서울특별시 도시계획시설(도로, 방수설비) 결정(변경)을 위한 의견청취안

- 이수~과천 복합터널 민간투자사업-

검 토 보 고

< 도시계획시설(도로, 방수설비) 결정(변경) 상세도 >

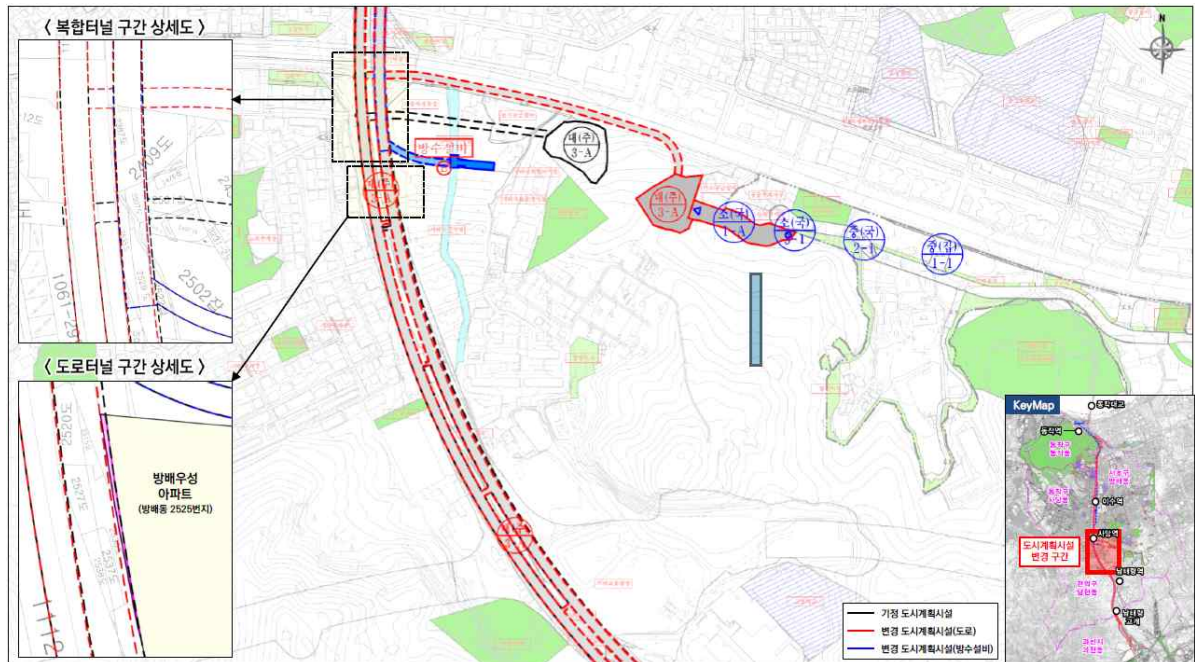
- '24.11월 도시계획시설 결정을 위한 열람공고 및 관련기관 협의 당시 수직방재소 예정 부지(방배동 산102-8번지)에 대하여 학교법인 서울백석학원은 경찰경호학부 야외실습장으로 사용중임을 명시하며 계획 수용이 불가하다는 의견을 제출하였음에도 불구하고 서울시는 미반영으로 처리한 바 있음
- 이후 실시계획 협의 과정에서 교육부가 해당 부지는 「사립학교법」 제28조³⁾의 교육용기본재산(교지)으로 학생의 원활한 학습권 보장을 위해 준치가 필요하다는 의견을 공식 회신⁴⁾함에 따라 서울시는 수직방재소 위치를 방배동 산100-3번지로 변경하고자 하는 것임

- 서울시 최초 입안 당시 열람공고 및 협의 단계에서 학교측의 이의가 제기되었음에도 불구하고 사립학교법상 처분 제한 여부에 대한 사전검토가 충분히 이루어지지 못한 상태에서 도시계획시설 결정이 이루어졌음
- 그 결과 실시계획 협의 단계에서 교육부 협의 의견을 회신받고 수직방재소 부지 문제가 표면화되자 서울시가 '26.1월 수직방재소를 제외한

채 실시계획을 승인함에 따라 절차상 비효율을 유발하는 등 행정력 낭비를 발생시켰다는 점에서 향후 동일한 사항이 재발되지 않도록 개선방안 마련이 필요할 것임

- 이번 의견청취안에서 변경하려는 부지는 4개의 부지 대안 중 사업 시행 가능성과 권리관계의 단순성 및 사유지 저축 최소화 측면에서 상대적으로 현실성이 높은 대안으로 판단됨

- 한편 변경된 부지(방배동 산100-3번지)는 재단법인 서울영락교회유지재단 소유로 토지소유자 측이 매각에 동의⁶⁾한 것으로는 확인되나 재단법인 기본재산의 처분은 정관변경과 이사회 의결 및 주무관청 허가 등 필요한 내부절차를 거쳐야 효력이 발생하는 바 서울시는 실시계획 변경 승인 전까지 관련 절차가 적법하게 이행되었는지 여부를 확인하여

< 수직방재소(기정, 변경) 개요 >

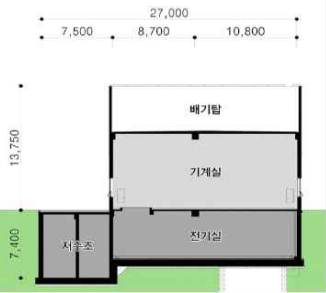
- 또한, 수직방재소 위치가 이동됨에 따라 연결터널 연장이 299.1m에서 543.6m로 약 244m 증가하고 이에 연동하여 환기시설 규모 확대와 기계실 면적 증가로 건축면적 및 연면적이 증가하게 되었으며 이는 변경된 입지 여건으로 인한 불가피한 조정이라 할 것임
- 향후 도시계획시설 결정·변경 시 사업부지의 권리관계 및 관련 법령상 처분 제한 여부를 충분히 검토하여 유사한 계획 변경이 반복되지 않도록 재발방지 대책 마련이 필요하다 할 것이며, 민간투자사업이라 하더라도 도시계획시설 결정의 주체는 서울시이므로 사유지 수용 등 후속 절차가 수반되는 경우에는 시설 결정 전에 그 이행 가능성을 면밀히 확인하여 계획 확정 이후 불필요한 변경이 발생하지 않도록 해야 할 것임

㉔ 수직안전구

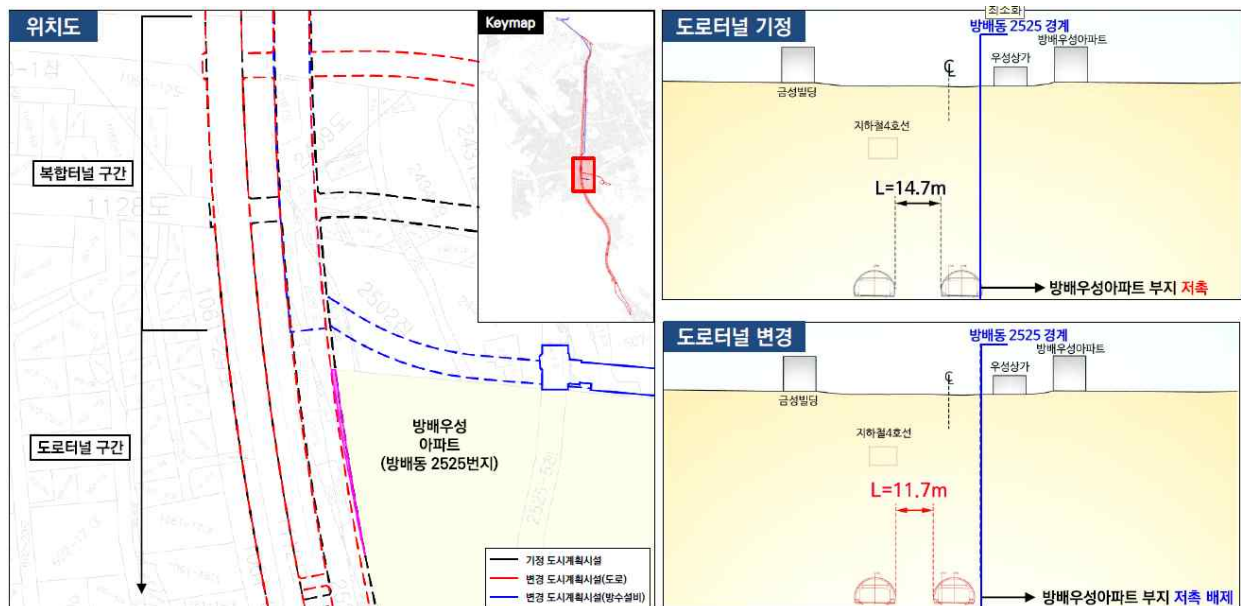
- 수직방재소는 지하도로에 화재 등 재난 발생 시 피난 대피로의 역할과 배연을 목적으로 설치하며 ‘서울시 지하시설물 안전설계 및 재난대응 가이드라인’⁷⁾에 따라 수직안전구 입구까지 소방차·긴급차량의 접근로 확보가 필요함
- 이번 의견청취안에서 수직방재소 위치 이동에 따라 소로1-A(L=138m, B=10.0m)를 신설하는 것은 단순한 부대도로가 아니라 수직방재소의 긴급 대응 기능을 실질적으로 담보하기 위한 기반시설로서 그 필요성이 인정된다 할 것임

- 다만, 신설되는 소로1-A는 일반적인 생활도로가 아니라 방재시설 운영과 비상 대응을 뒷받침하는 기능성 도로이므로 향후 실시계획 변경 승인 단계에서 도로 폭원, 곡선부 처리, 소방차·긴급차량의 진입에 필요한 회전반경 및 구조 기준 충족 여부 등 설계 적정성을 면밀히 확인할 필요가 있음
